改善箇所説明図

フロントドアコントロールユニット

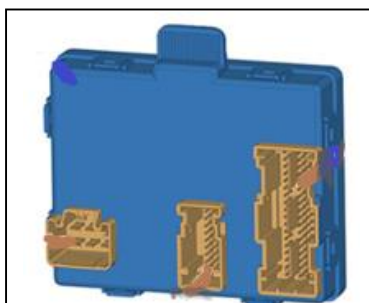
フロントドアコントロールユニットにおいて、制御プログラムが不適切なため、以下の不具合が発生するおそれがある。

- ・ドアガラスの挟み込み防止機能が働かない
- ・集中ドアロックが作動しない
- ・ドアミラーの折り畳み・展開ができない
- ・ギアがPに固定されて車両が動かない
- ・ドアガラスが昇降しない

全車両、フロントドアコントロールユニットの制御プログラムを対策仕様に更新する。

識別 : 車台番号の左から8桁目の上部に黄色のペイントを塗る。
